所管事項調査

交流拠点施設整備の進捗状況について

文 化 観 光 部

令和元年 6 月

(1) 全体鳥瞰図

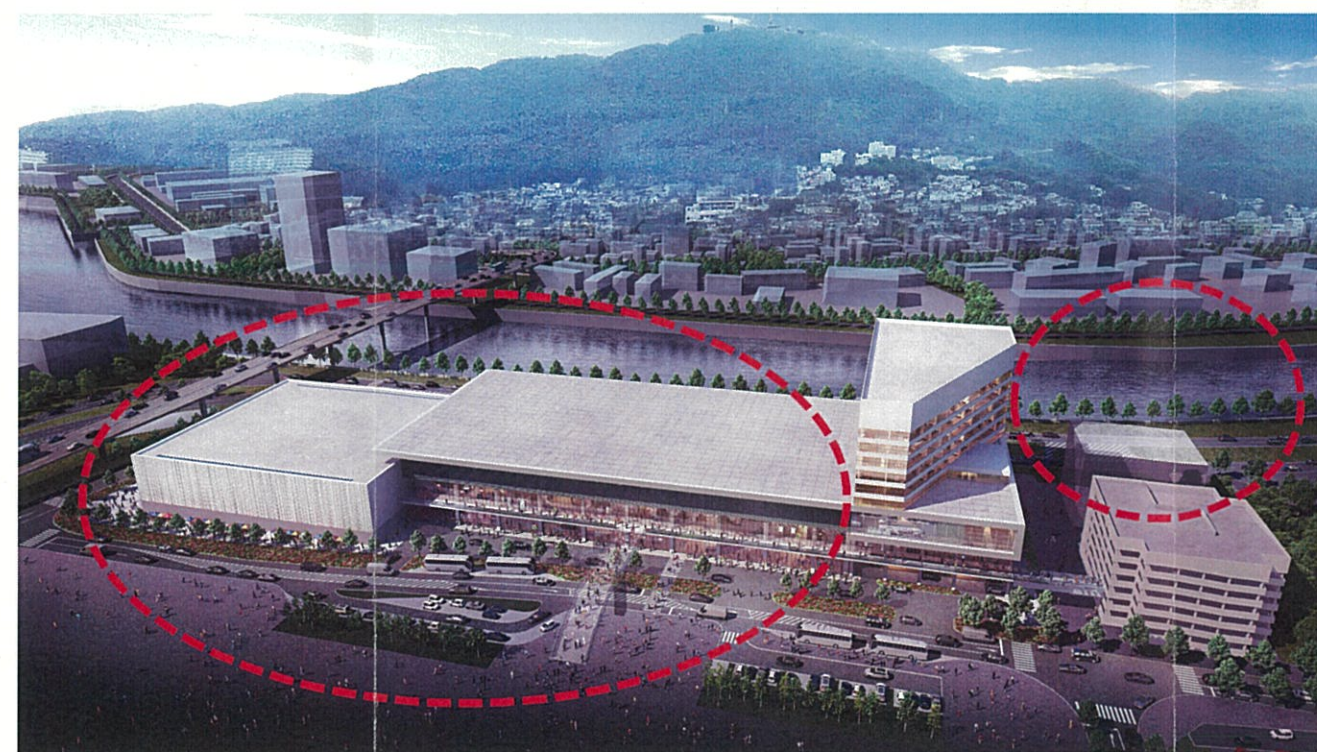
- ① 屋上、正面デッキ、駅からつながるペデストリアンデッキ、イベント・展示ホール外観を変更し、長崎駅周辺エリアに調和したデザインとした。
- ② NBC 長崎放送社屋のデザインを最新の案に変更した。

(2) 長崎駅方面から見たイメージ

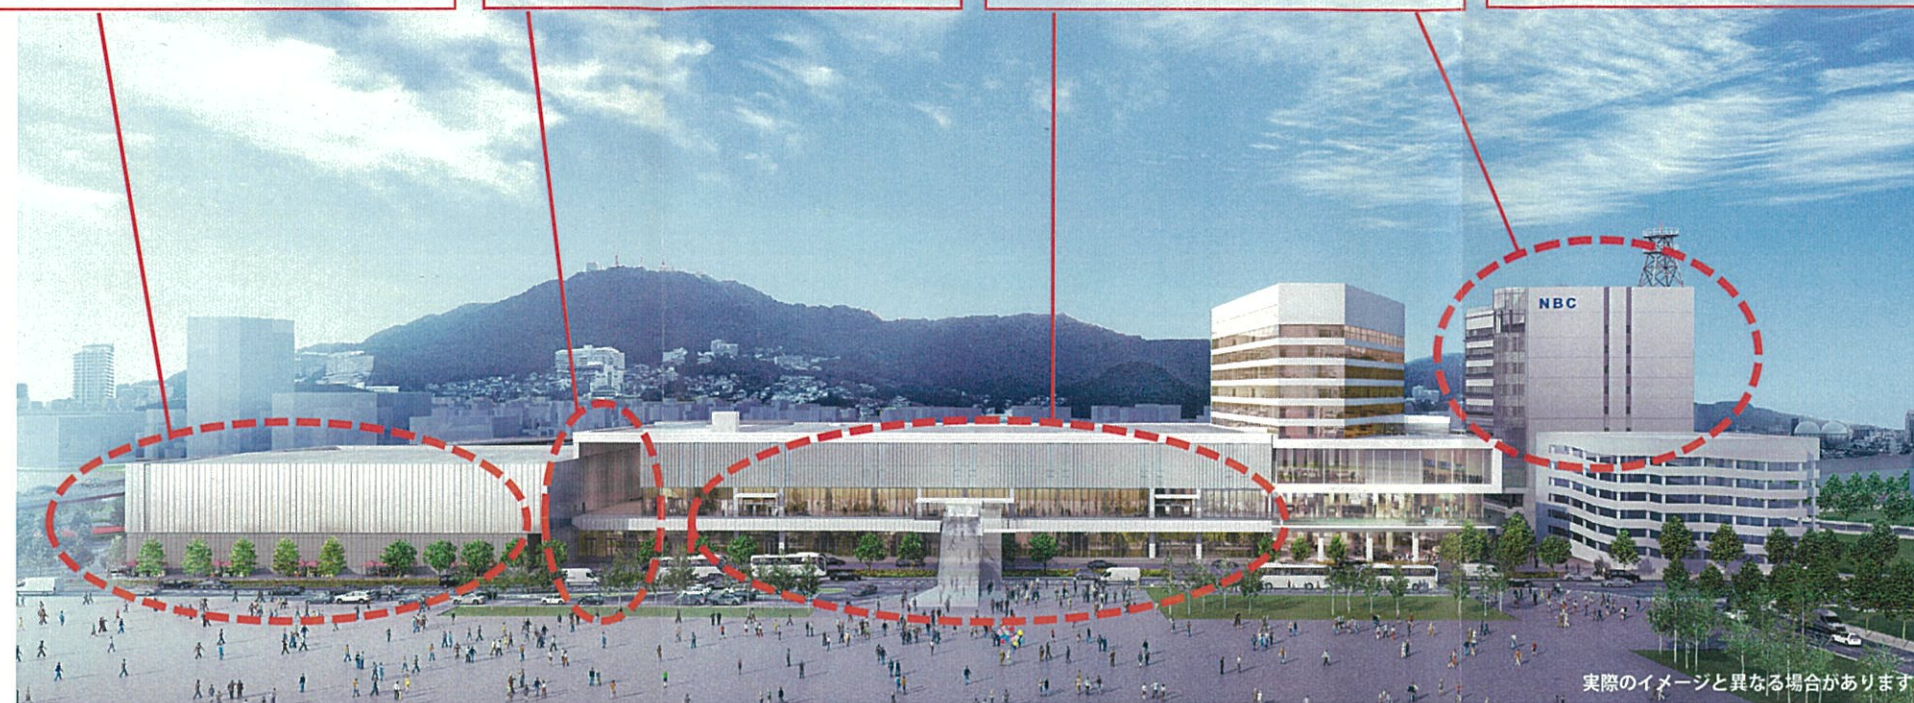
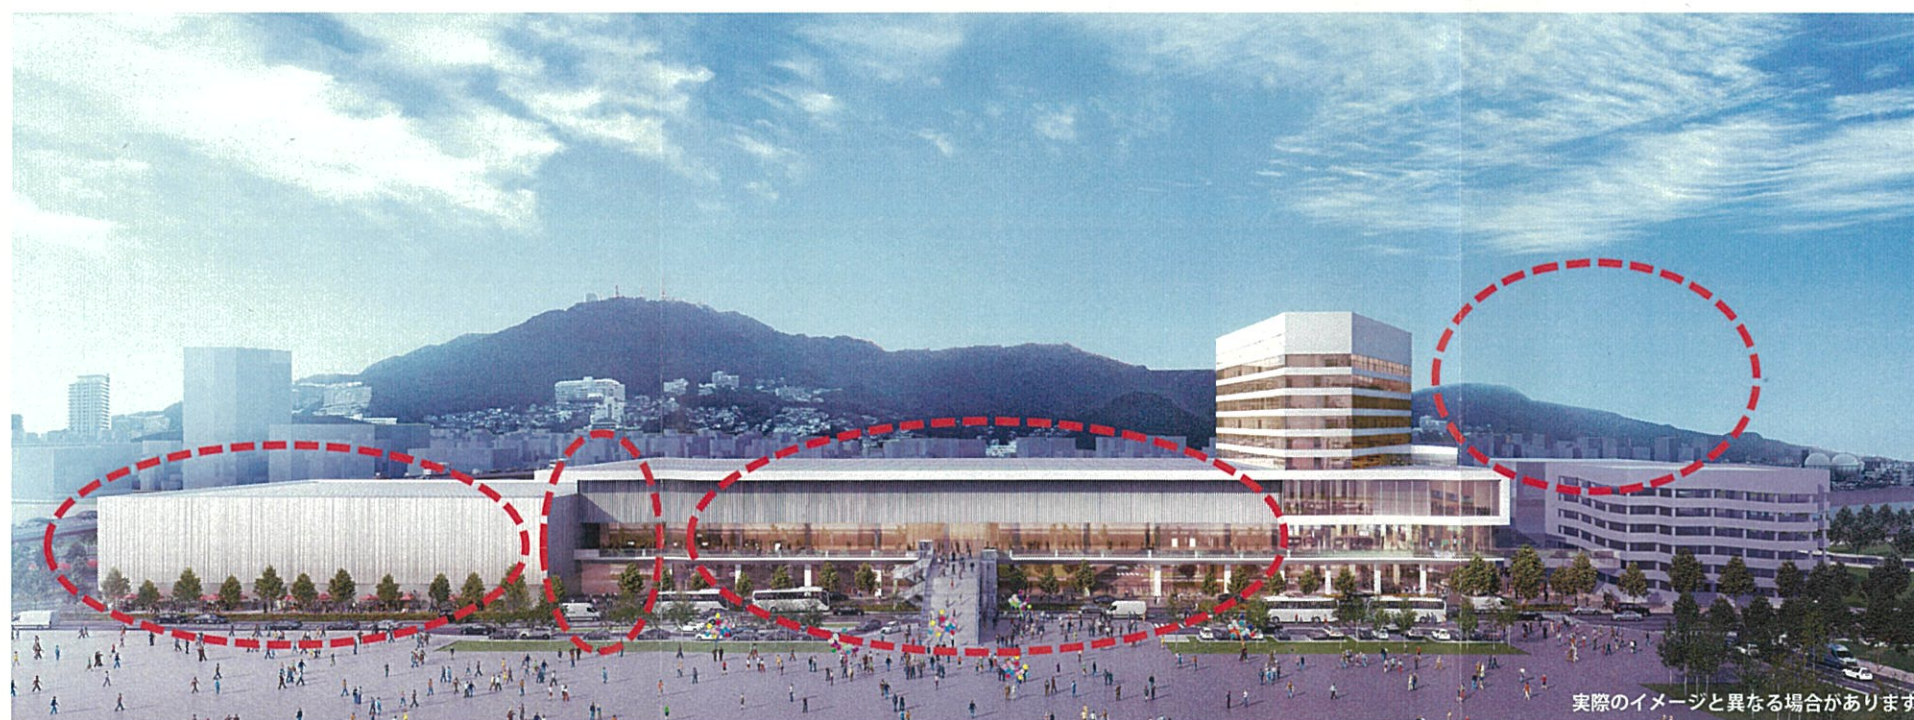
- ① イベント・展示ホールの外壁デザインを2層にして、コンベンションホールとの一体感を意識したデザインとした。
- ② 2階の稲佐山プロムナードを約2.5mから約11mに拡張し、長崎駅側と浦上川側の東西の動線、屋外展示及び休息スペースの機能を確保した。
- ③ コンベンションホール入口に庇（ひさし）を設置するとともに、駅からつながるペデストリアンデッキに屋根を設置した。
- ④ NBC 長崎放送社屋のデザインを最新の案に変更した。

① 外壁デザインの修正

② 稲佐山プロムナードの追加

③ 入口の庇の設置等

④ NBC 長崎放送社屋の追加

(3) 正面玄関(車寄せ側)

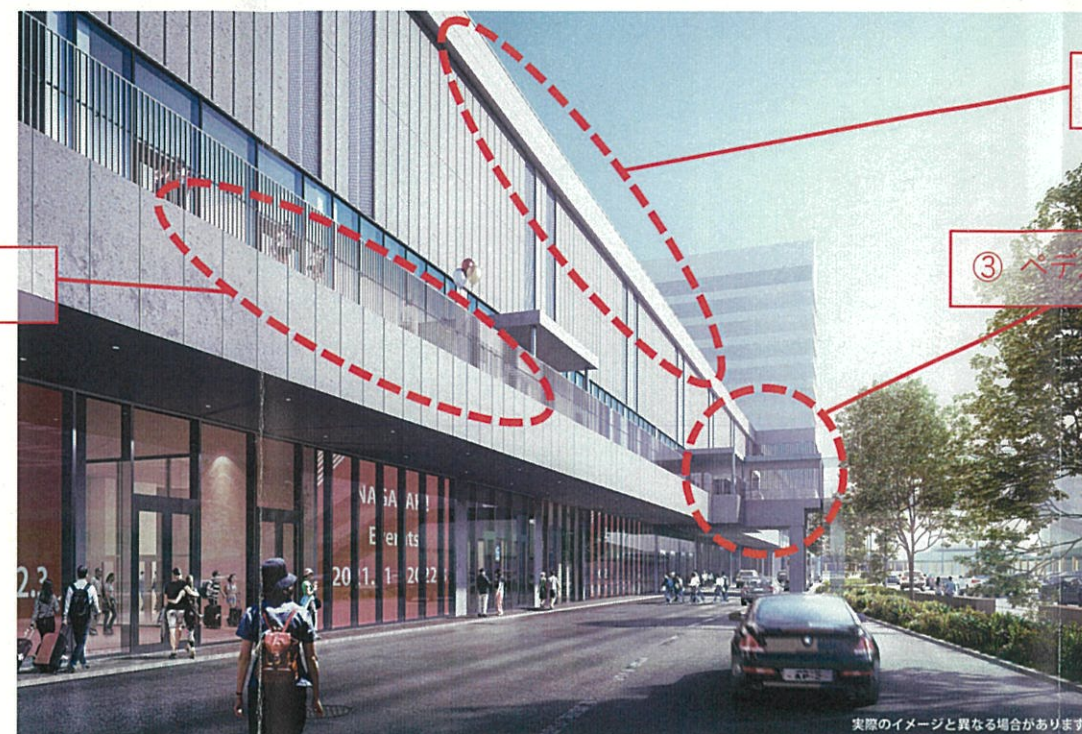
- ① 屋上の庇を取り、2 階入り口に庇を設置することで、すっきりとしたデザインの外観へ変更した。
- ② デッキのフェンスをルーバーとし、デザイン性を向上させた。
- ③ 新長崎駅からの動線となるペDESTリアンデッキに屋根を設置し、雨に濡れない動線とした。

① 屋上庇の修正

② フェンスデザイン性の向上

③ ペDESTリアンデッキの屋根を設置

(4) 浦上川側

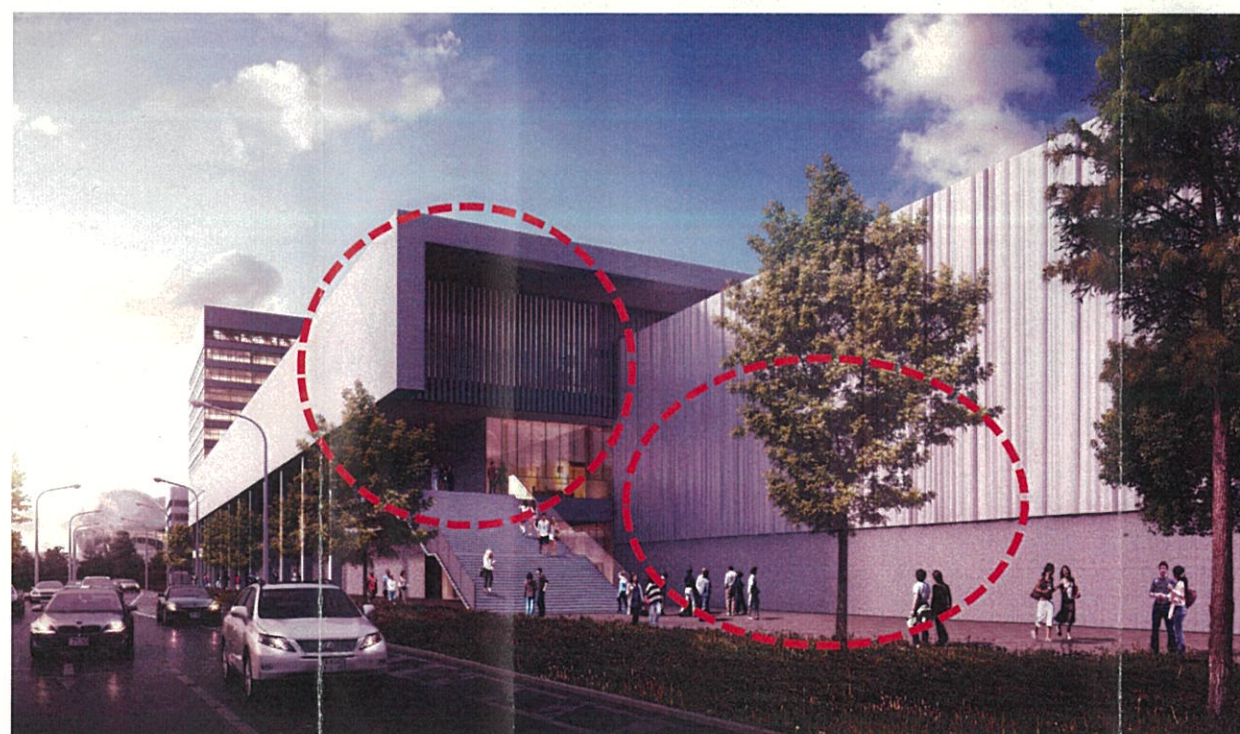
- ① 稲佐山方向へ向けて開口を大きくすることによって、より開放的な公共空間を創出した。
- ② 長崎に馴染みのある様々な樹種の樹木とともに、ベンチや花壇を配置し、上質なたまり空間を創出した。

① より開放的な公共空間を創出

② 樹木、ベンチ、花壇の配置

(5) リバーサイドデッキ

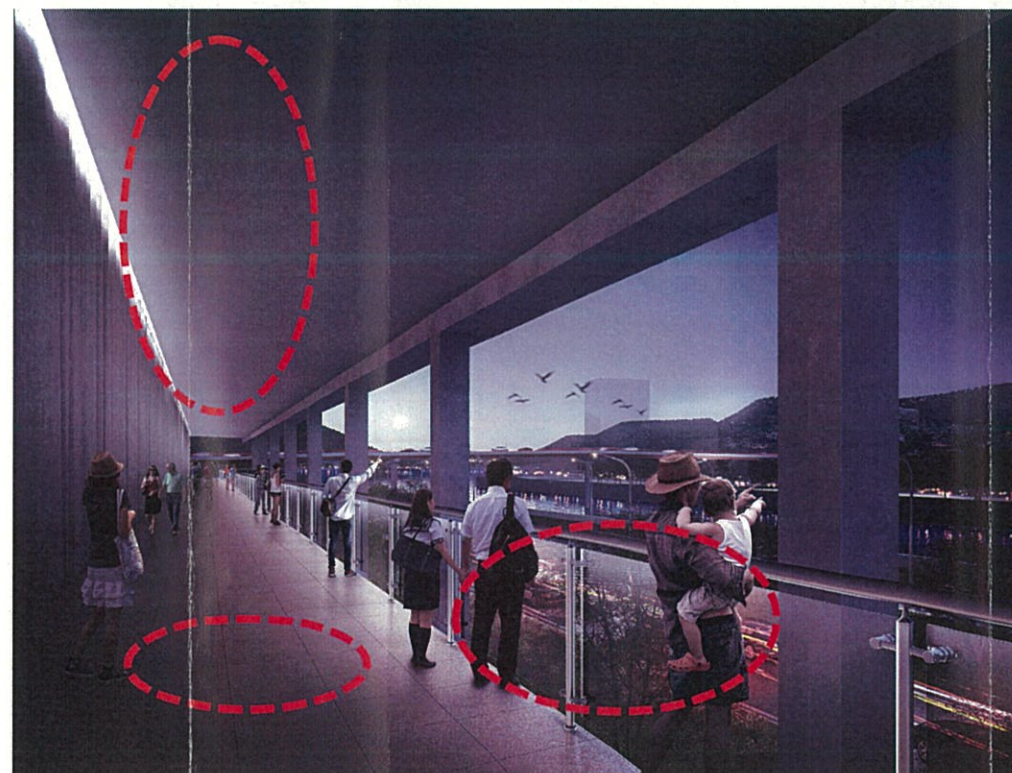
- ① フェンスをルーバーとすることで上品な空間を創出するとともに、ガラス張りよりも光と影の効果が高まることで、稲佐山等からの夜景やデッキ空間の雰囲気貢献するデザインとした。
- ② 床タイルの幅を狭めることで、一体感のあるデッキ空間とした。
- ③ 照明を天井に配置することで、夜間でも市民等が憩いの場所とできる空間とした。

1 階と2階をつなぐ動線の追加

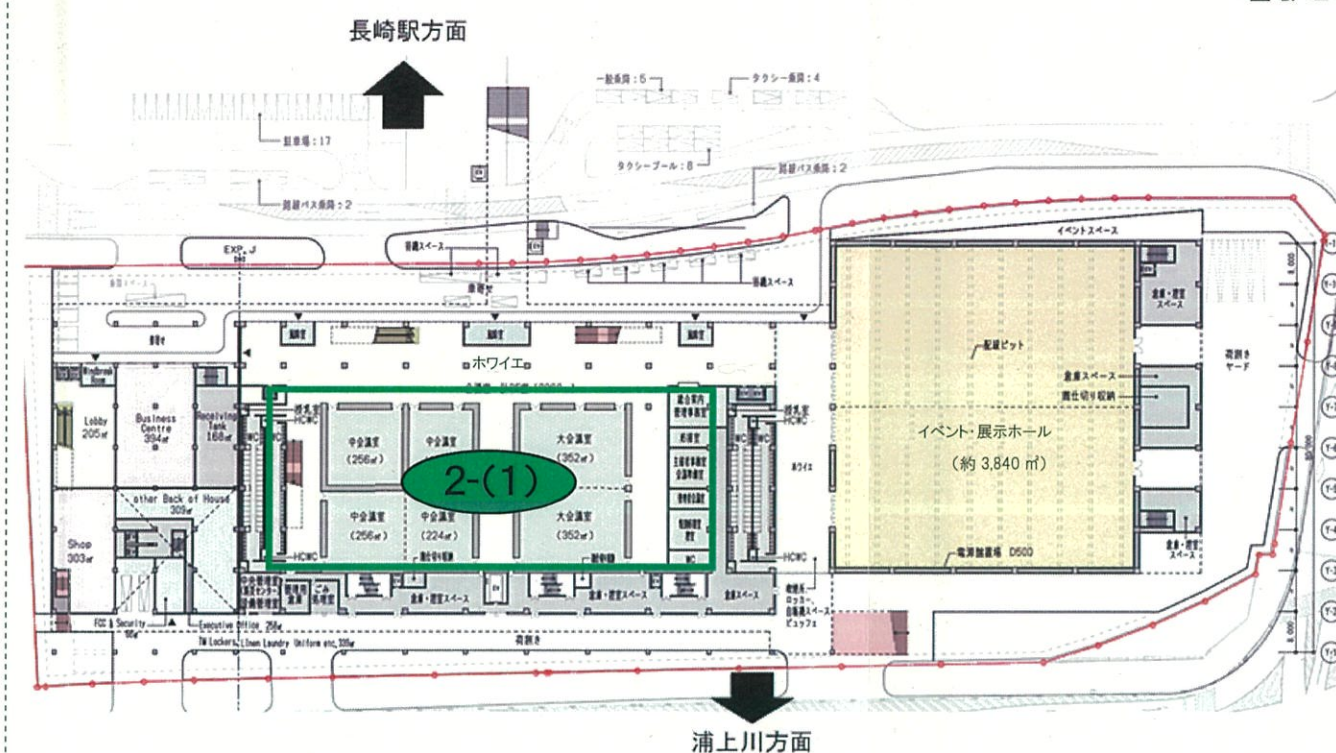
●2 階稲佐山プロムナードへつなぐ階段を設置

屋上平面図・立面デザイン

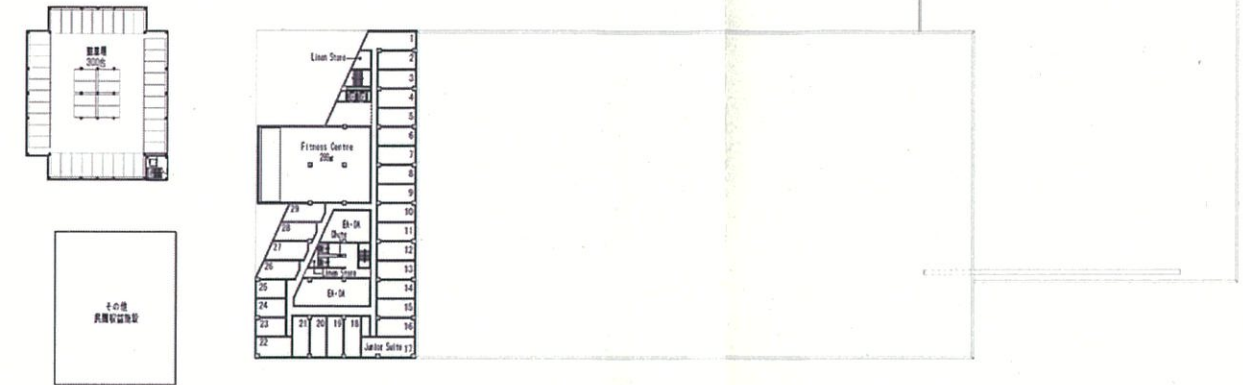
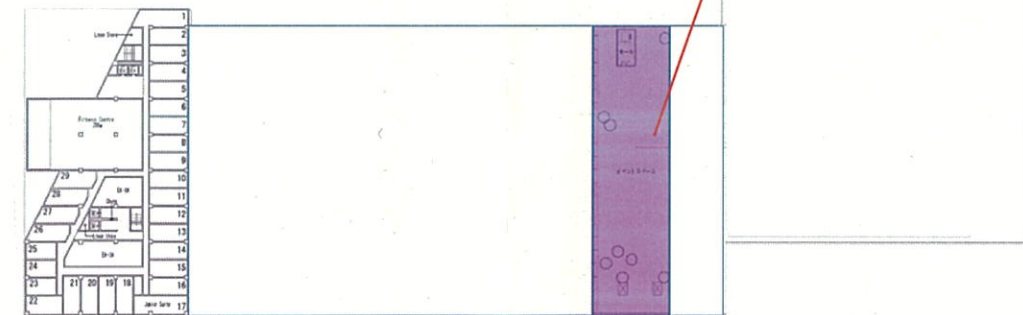
7 MICE施設の屋根の有効活用 (検討中)

広大な平面の屋根は目立つので、工夫をして有効な活用策の検討が必要。

人が居心地のいい空間として感じられる(例 高級感がある庭園)眺望デッキやベンチ・プランターなどの配置などを検討中。

8 稲佐山からみたMICE施設の夜景への貢献 (検討中)

稲佐山から見る夜景の眺望について配慮が必要

駅の膜屋根など周辺との調和を考え、稲佐山から見える西側壁面部の照明の工夫が必要。

(例)側面に建物の存在が感じられるよう、連続性を大切に照明の設置やリバーサイドデッキの照明や保安灯の活用などの検討。
